Adres- en onderzoeksgegevens

Adres installatie Tempel 47, 9572 Sint-Martens-Lierde
 Naam eigenaar Van Haesevelde
 Adres eigenaar idem,
 Type object eengezinswoning
 EAN-code niet beschikbaar
 Aard installatie wijziging
 Doel onderzoek controlebezoek

Het onderzoek is verricht op 3/06/2020 volgens hoofdstuk / afdeling 6.5 [van Boek 1](#) inzake de installaties op laagspanning en op zeer lage spanning.

Eéndraadsschema.

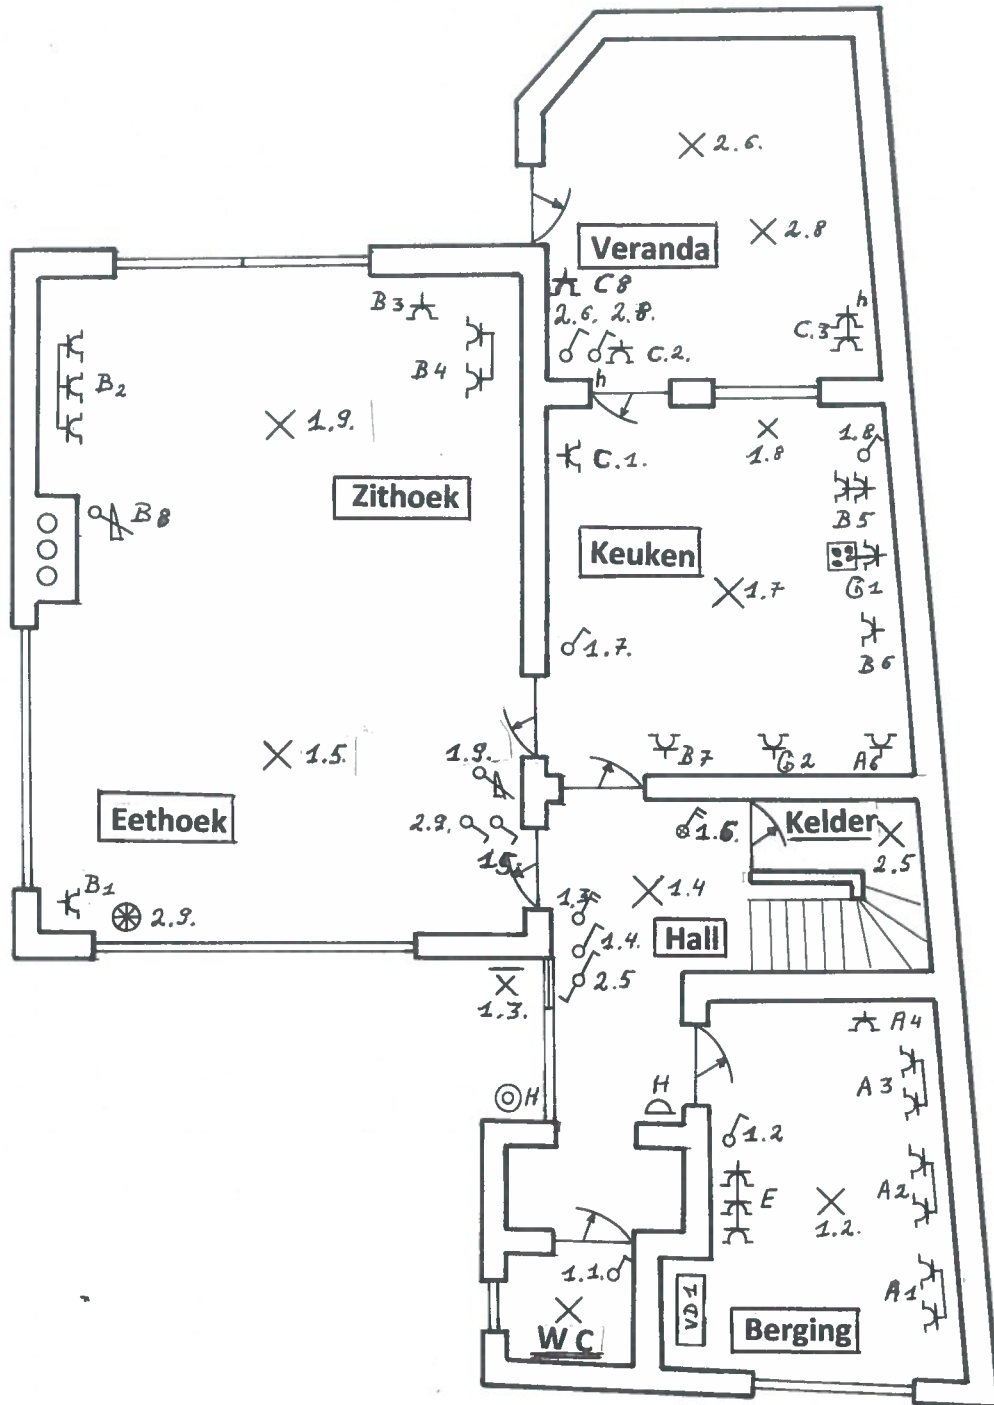
- Zie schema's voor de omschrijving.
- De nieuwe voedingskabel dient nog rechtstreeks in de tellerkast te worden aangesloten door de maatschappij.
